EMDEE
STALEN BRAND- EN VEILIGHEIDSPUIEN
TER GOEDKEURING
Akkoord Behoudens OP en/of Bemerkingen.
Datum .. .. 2007 PAR [redacted]

INHOUDTEKENING:	Gevelaanzicht ST-03		N 0 1 7 0 2 9 1 2 0 0 4 SDN 2 7 1 2 3 5 3 7 - 0 4 [redacted]
OPP.BEHANDELING:	zie tekening		
LAAGDIKTE:			Ral: ??
OPDRACHTGEVER:	Heijmans bouw Amsterdam BV.	GET:	[redacted]
		D.D.:	31-05-2007
ARCHITEKT:	Arcadis	SCHAAL:	1:40
		AKKOORD:	
PROJEKT:	Shell NTC te Amsterdam	FORMAAT:	A0
		ORDERNR.:	6570127
		MONT.DEEL:	
		TEK.NR.:	A-ST03
			01 NT 20
		REVISIE:	—

EMDEE
STALEN BRAND- EN VEILIGHEIDSPUIEN

aanzicht op AS 123

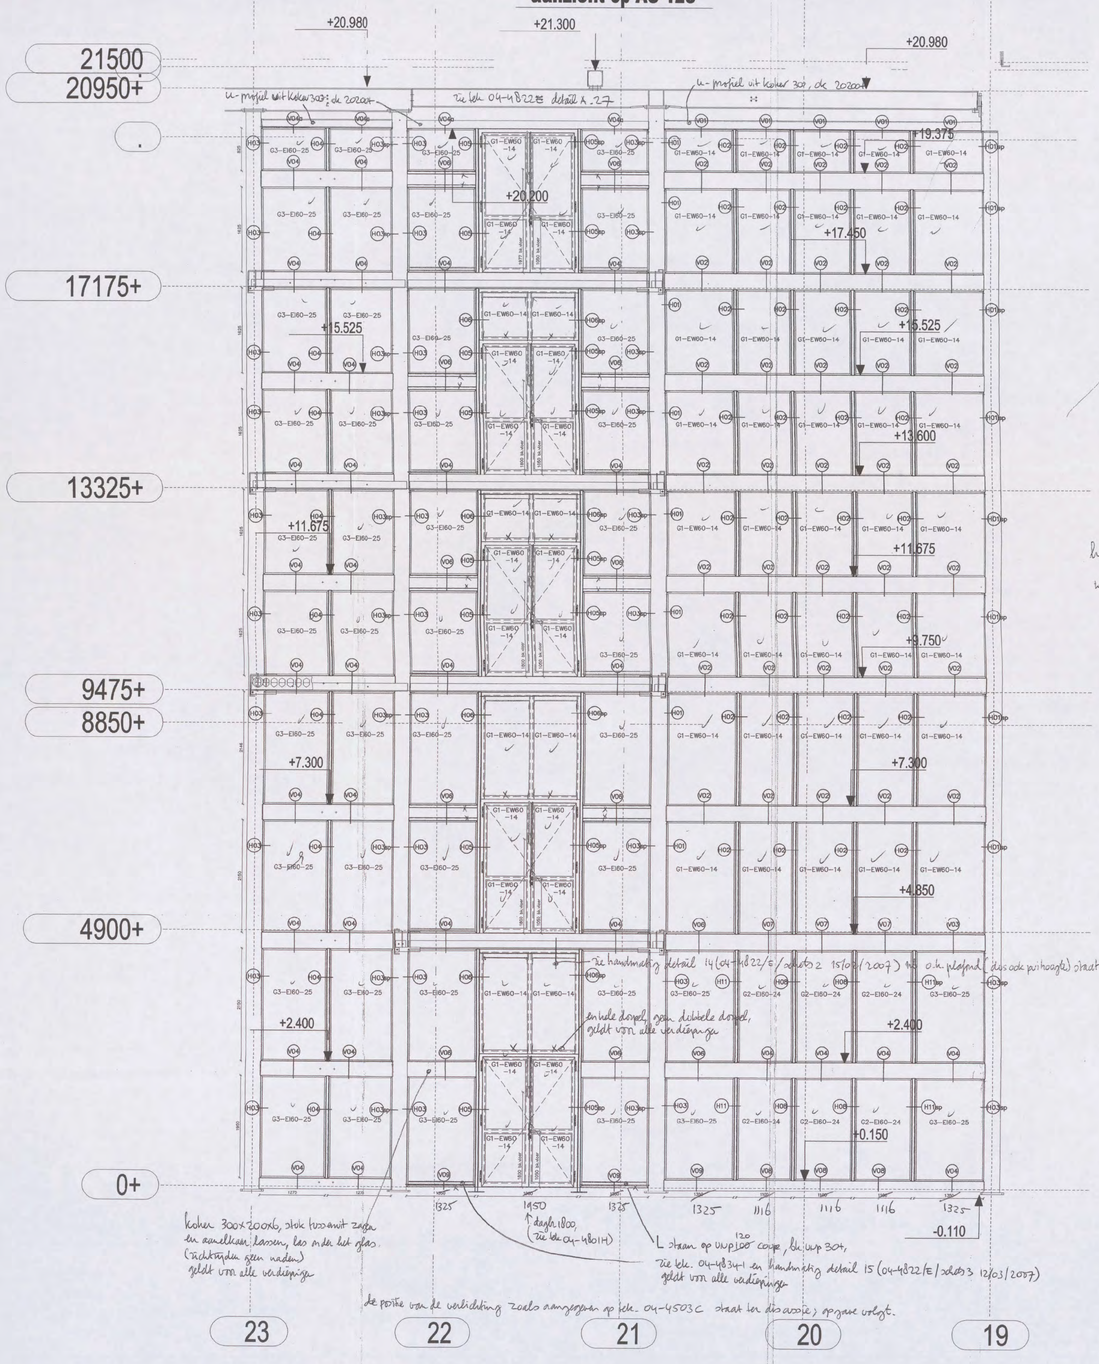
de positie van de verlichting zoals aangegeven op tek 04-4503C staat ter discussie; opgave volgt.

Opmerking:
-Deails V01 / V04a / V08a (waar is deze?) dienen opgegeven te worden door architect

OPPERVLAKTE BEHANDELING
Puien
-Stralen SA2½
-1 laag epoxy primer 40µ
-1 laag polyester coating 60µRal: ~~???~~ 9010
Overige staalwerken
-Stralen SA2½
-1 laag primer 40µ
primer nader te bepalen met leverancier brandwerende coating RAL 9010

DOORSNEDE C - C

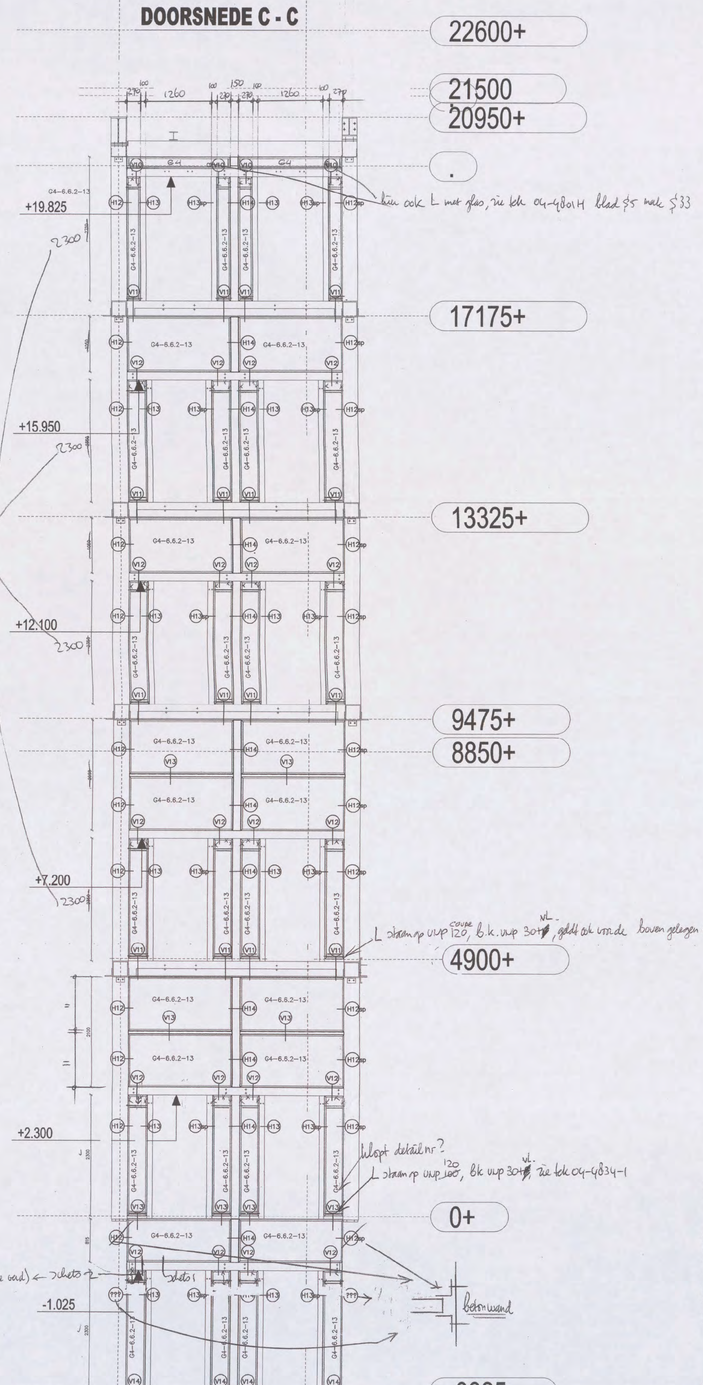
de positie van de verbinding zoals aangegeven op tek. 04-4503C staat ter discussie) opgave volgt.

dubbele Samenvatting:
- detaillering + profilering volgens toegepaste profielen MHB
- doorbuigen zoals MHB tek 5208 (incl onze opmerkingen)

INHOUDTEKENING:	Gevelaanzicht ST-03
OPP BEHANDELING:	zie tekening [redacted] Ral: ??
LAAGDIKTE:	–
OPDRACHTGEVER:	Heijmans bouw Amsterdam BV.
ARCHITEKT:	Arcadis
PROJEKT:	Shell NTC te Amsterdam

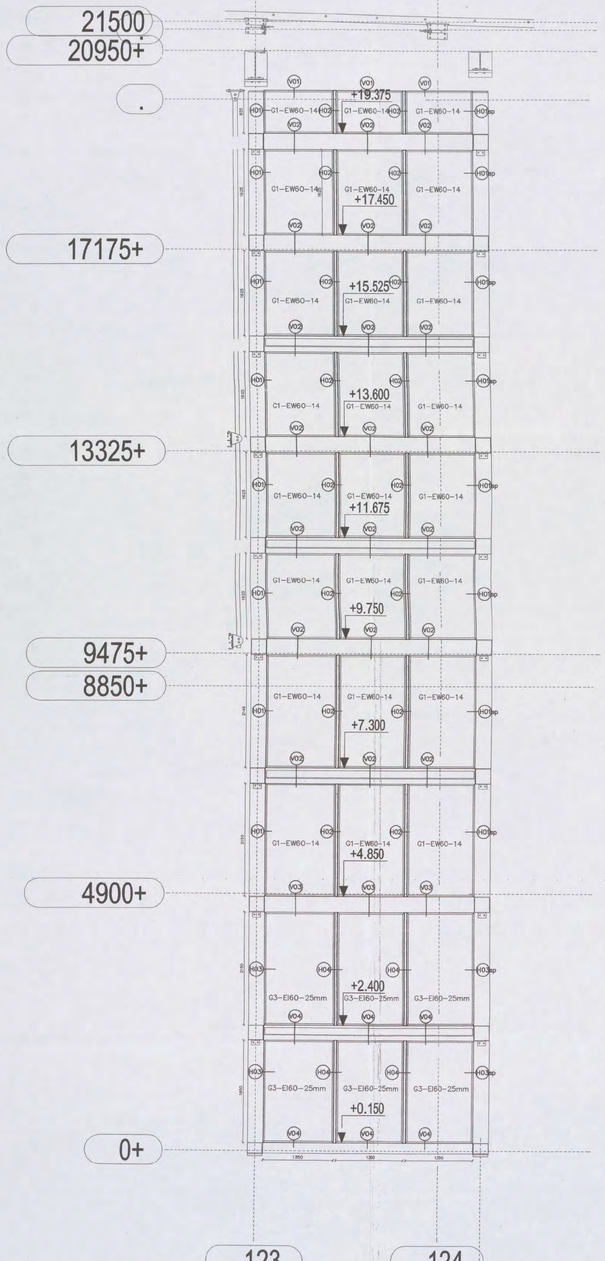
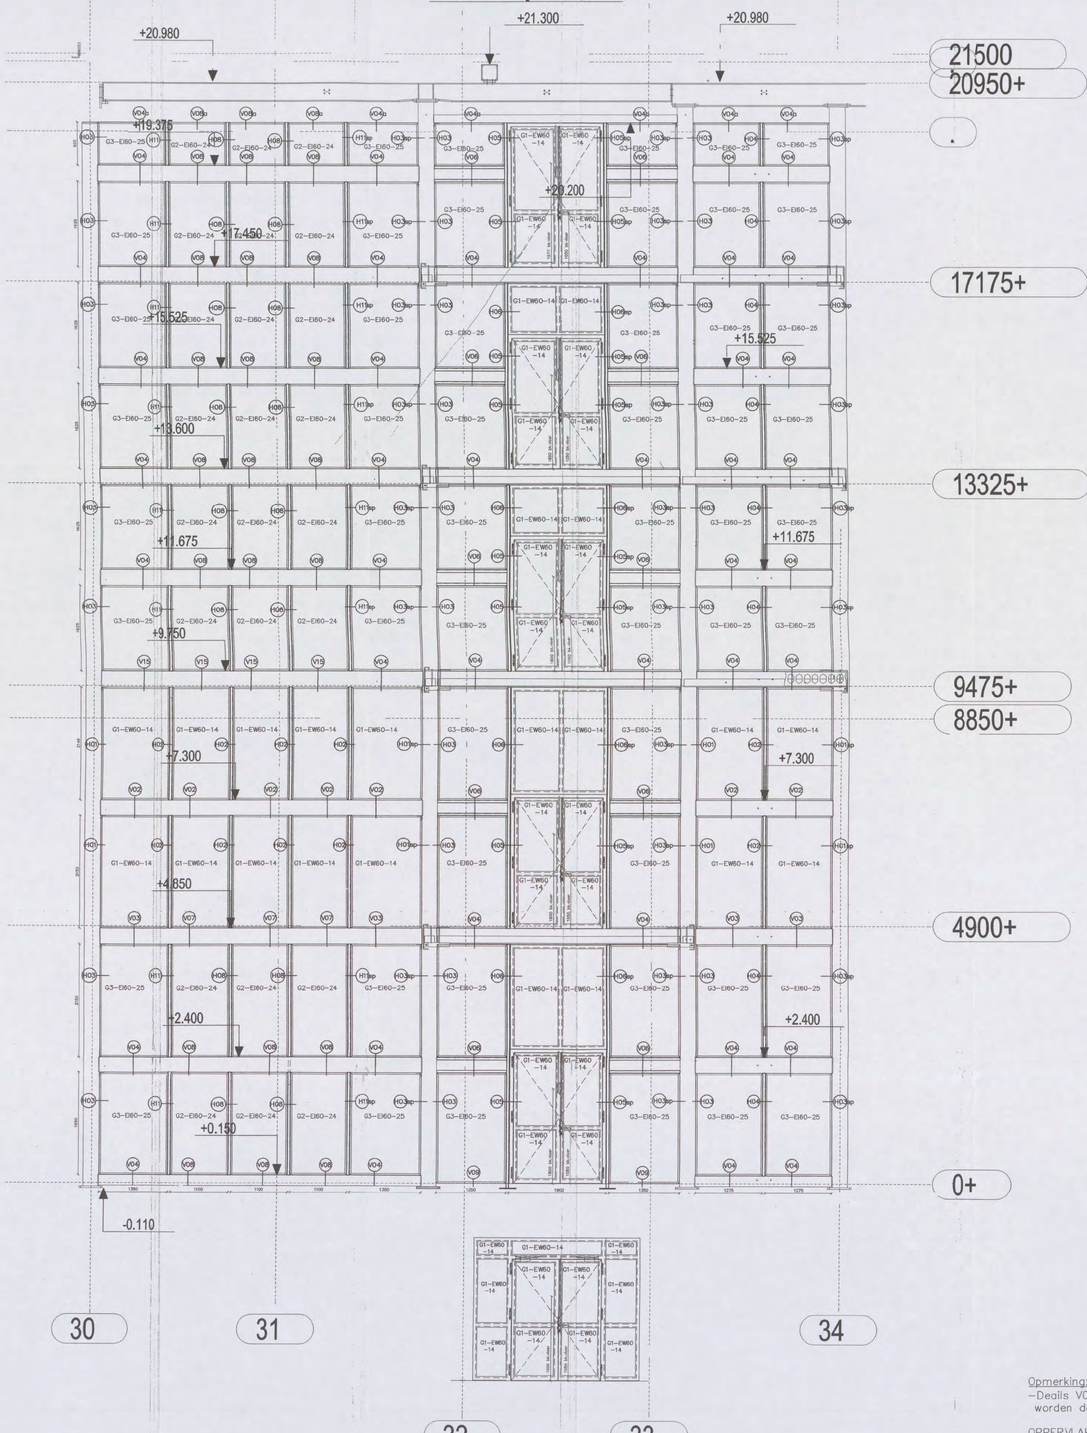
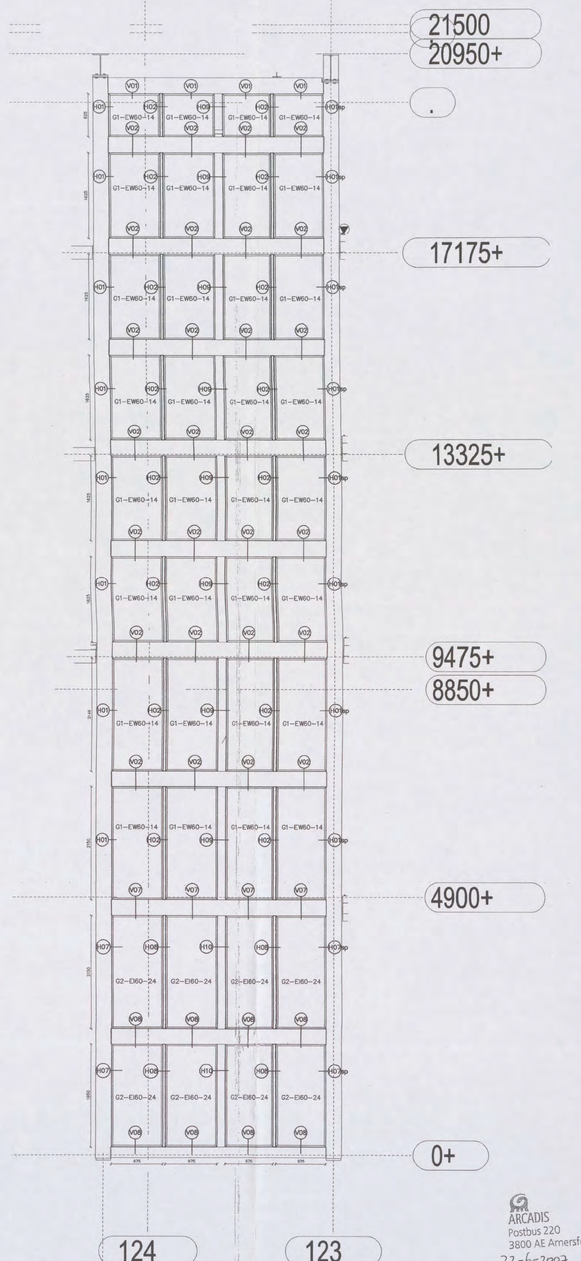
kein ook L met glas, zie tek 04-4801H blad §5 mark §33

lichtsleuf, zie tek 04-4801H blad §3 t/m §5

vingaspriet op alle verdiepingshoogte

L stramp op u.p.120 coupe, dk up 304, zie tek 04-4834-1

L stramp op u.p.120 coupe, dk up 304, geldt ook voor de boven gelegen verdiepingen + kelder

bekleding tbv verlichting in kokers wegvoeren
kwantgdragers: zie sheets 5

L liftdeuren verlichting in kokers opnemen, zie tek. liftfabrikant, geldt voor alle verdiepingen en alleen op hoofdstopniveau (verdiepingshoogte) in kokers opnemen.

boven de liftdeuren verlichting houden met ingebouwde standaardmaten, zie liftfabr. + sheets 1

OPPERVLAKTE BEHANDELING
Puien:
- Stralen SA2½
- 1 laag epoxy primer 40µ
- 1 laag polyester coating 60µRal: ~~225~~ 900

Overige staalwerken
- Stralen SA2½
- 1 laag primer 40µ primer nader te bepalen met leverancier brandwerende coating Ral 900

Glascode
G1-EW60-14 Contraflam Lite EW-60 dikte 14mm
G2-EI60-24 Contraflam ~~Lite~~ EI-60 dikte 24mm
G3-EI60-25 Contraflam ~~Lite~~ EI-60 dikte 25mm
G4-6.6.2-13 gelaagd glas dikte ±13mm

INHOUDTEKENING:	Gevelaanzicht ST-02
OPP.BEHANDELING:	zie tekening
LAAGDIKTE:	–
OPDRACHTGEVER:	Heijmans bouw Amsterdam BV.
ARCHITEKT:	Arcadis
PROJEKT:	Shell NTC te Amsterdam

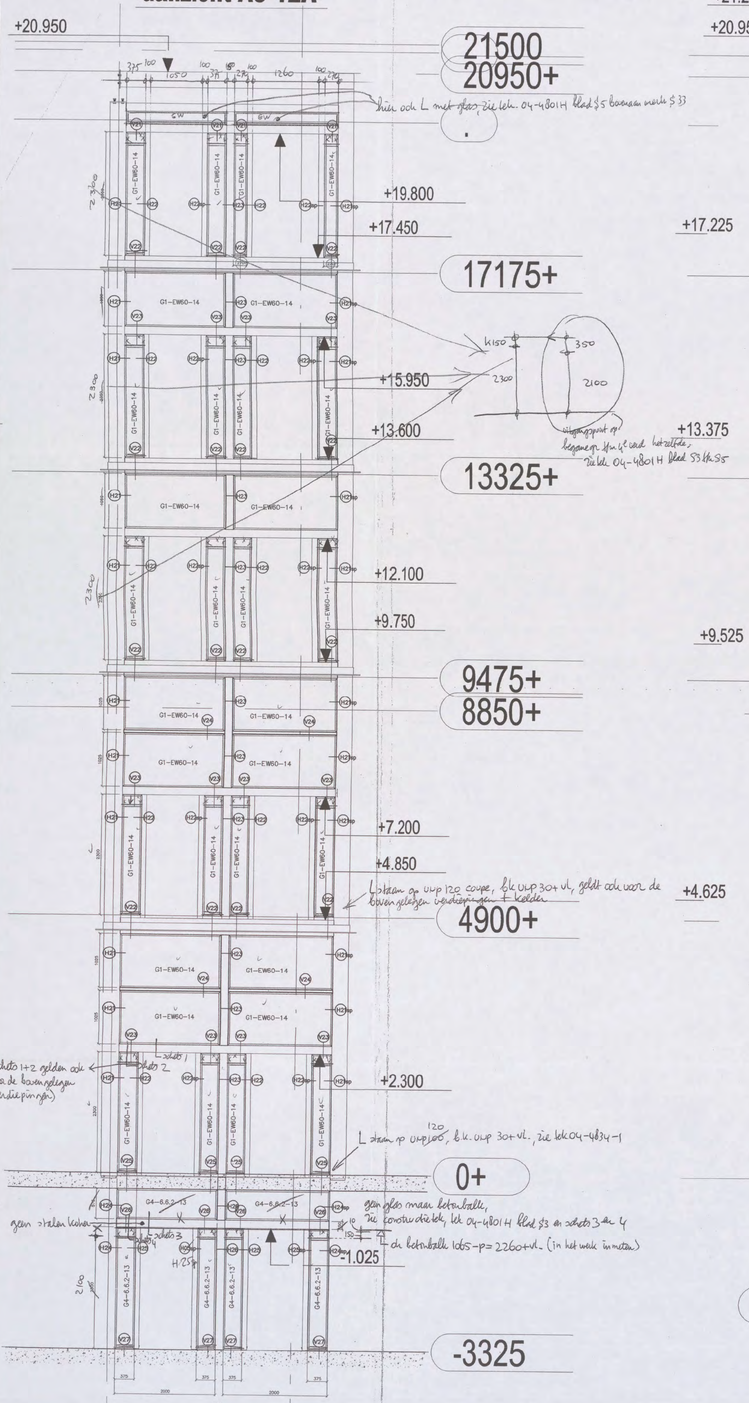
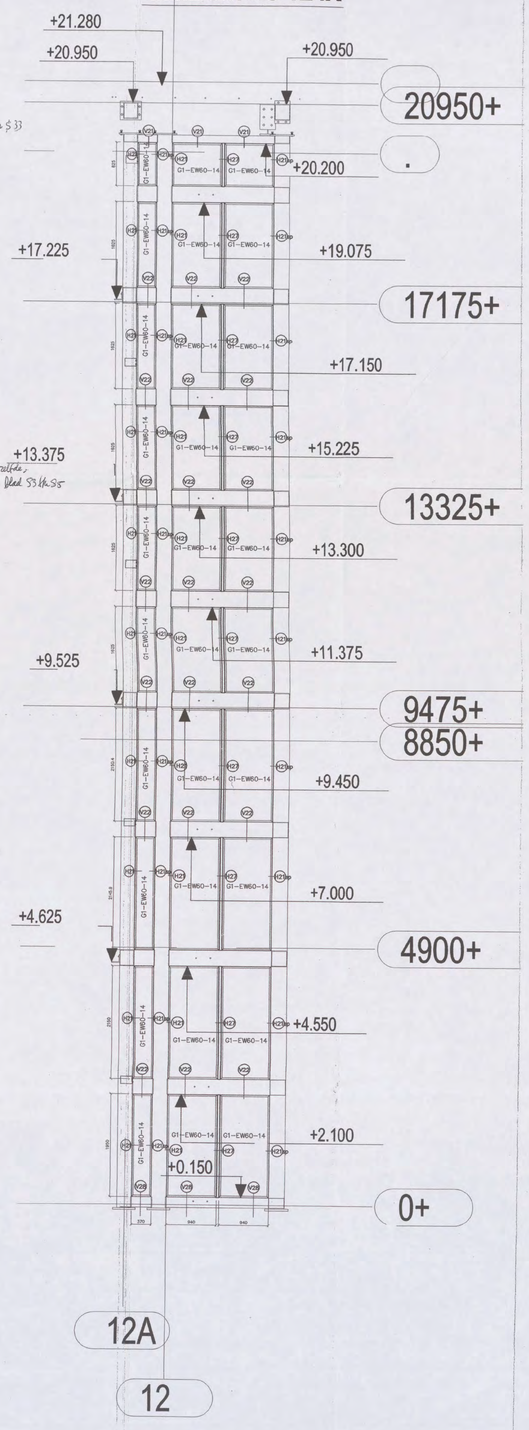
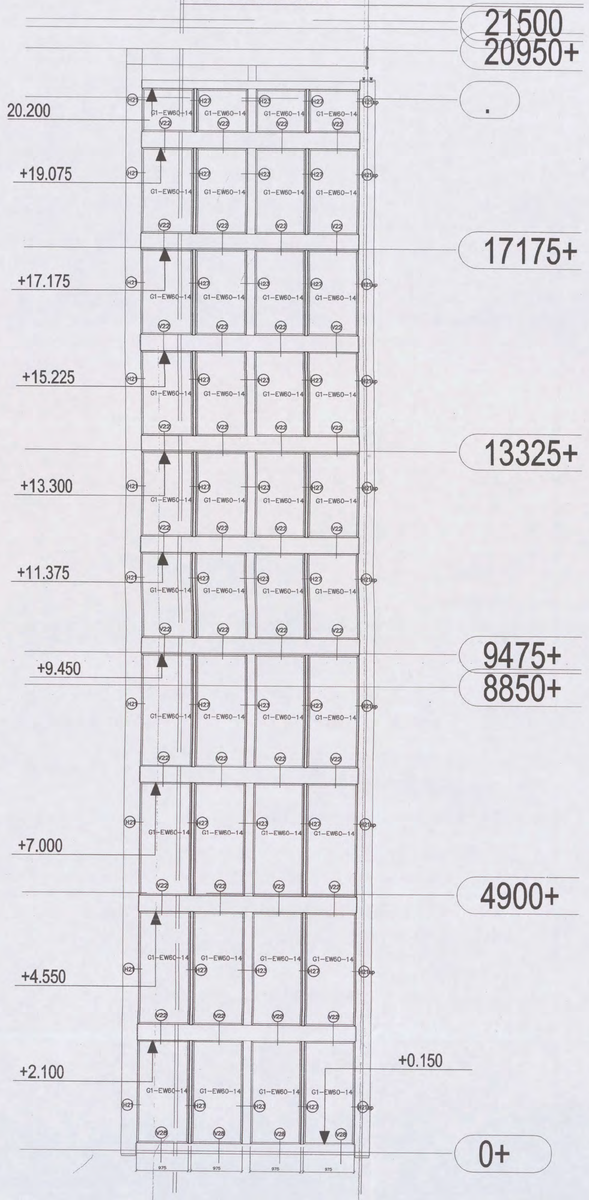
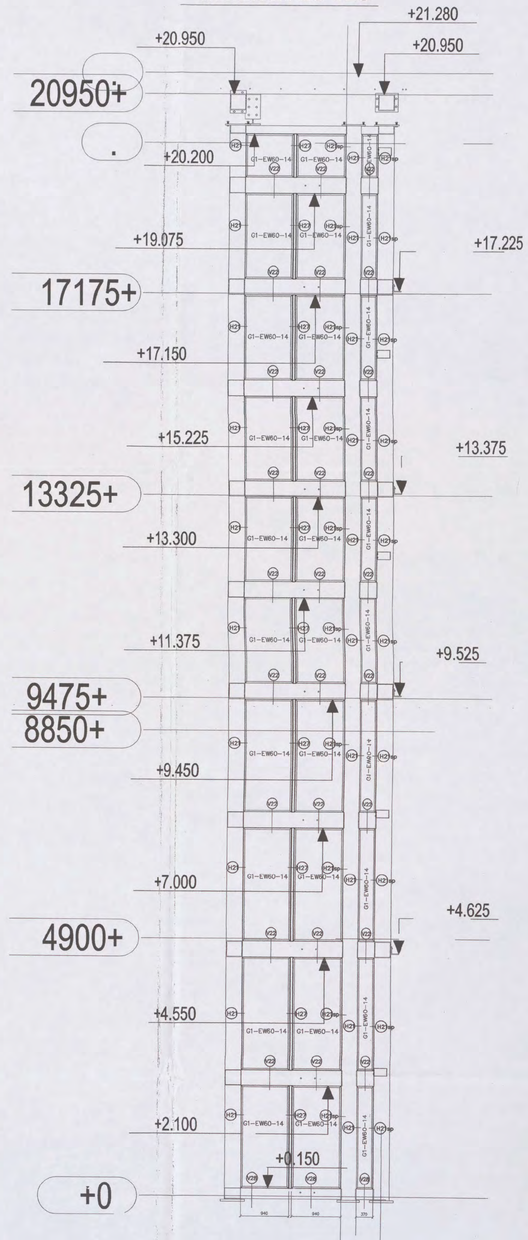
bouw de liftdeuren rekening houden met ingebouwde stramien profielen, zie tek liftplan + schuts 1 en 3

Algemeen: glas met volden aan beide zijden lijn loodrecht aanzicht door leverancier.

OPPERVLAKTE BEHANDELING
Puien
- Stralen SA2½
- 1 laag epoxy primer 40µ
- 1 laag polyester coating 60µ RAL: ~~9005~~ 9010

Overige staalwerken
- Stralen SA2½
- 1 laag primer 40µ
  primer nader te bepalen met leverancier brandwerende coating RAL 9010
